## 第 1 回愛知県立芸術大学施設整備ビジョン検討会

奥村昭雄

## 第2回愛知県立芸術大学施設整備ビジョン検討会

## 第 5 回愛知県立芸術大学施設整備ビジョン検討会 御中

3 頁にある Plan1.  
Plan2.  
Plan3.

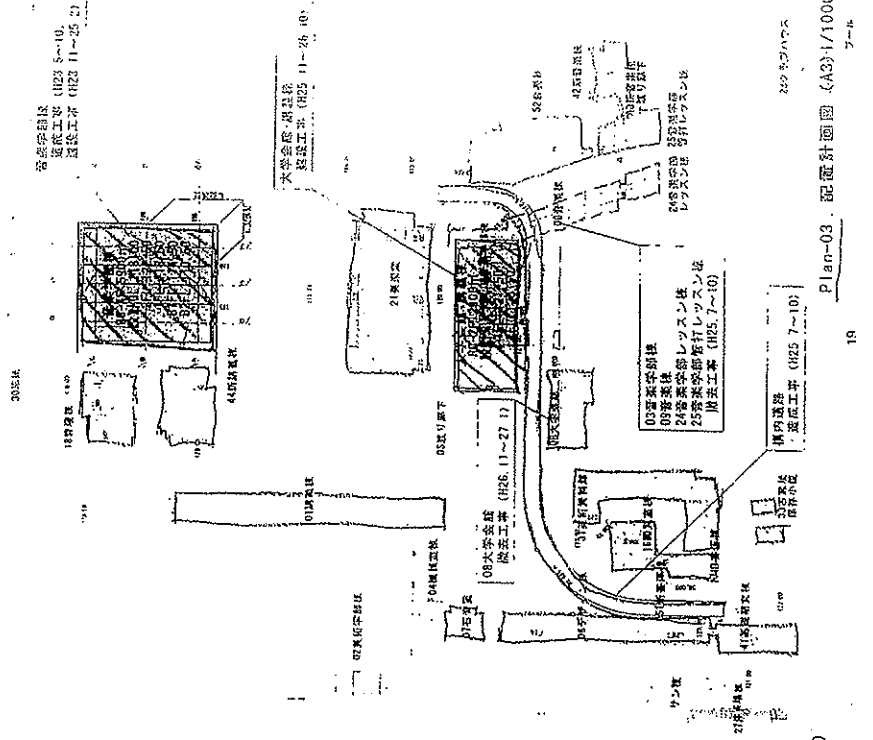
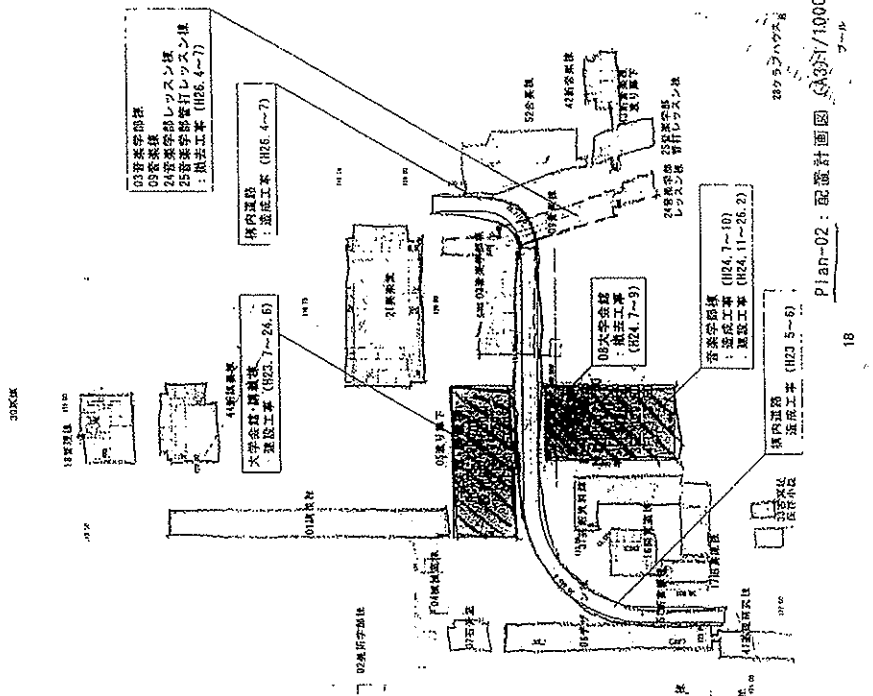
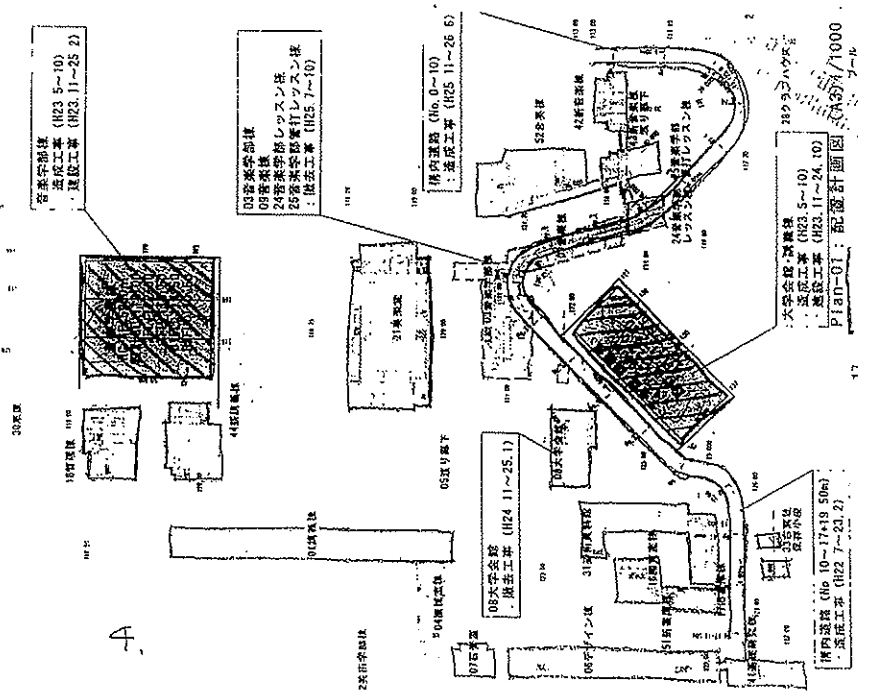
音楽学部棟(基本設計が出来たもの)と講義棟・学生会館(これからやろうとしている)の二つの建物の立地案が3つあります。(Plan01.02.03. 4頁目に図を添付)

Plan1.構内道路にお金がかかる・造成も大変 △

Plan2.マスタープランから離れている X

Plan3.造成少 ○(今の案の位置)

「当初の案」「県の改修案」「日建設計の案」を実際の図で比べて見ました。

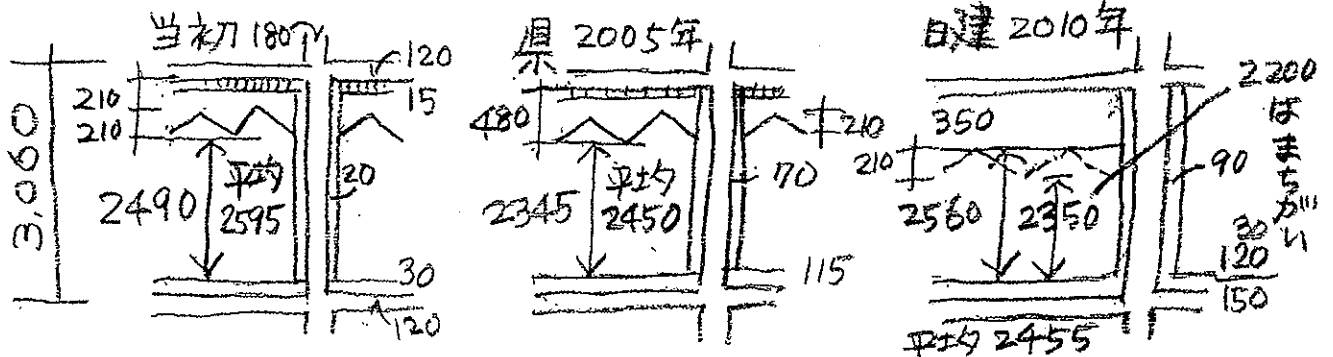
日建設計の改修案では、床は 30 のままですからスラブと合計 150 です。吊り天井の分を 350 とすると天井高さ 2.56m になります。ギザギザにして 210 としたとして低いところで 2.35m 高いところで 2.56m 平均 2.455m。

- ② 天井が低い。F～Fが 3.06m ですが、床に 90 増し打ちしたとしても天井の 350 を 270 にすれば 2.55m となり、ギザギザ 210 でも平均 2.445m です。

2.2m しかとれないというのは計算違いです。

以上3室の天井高さは既存2.700を改修して2.3~2.5平均2.4mであります。  
愛知芸大のレッスン室と練習室の天井高さについて
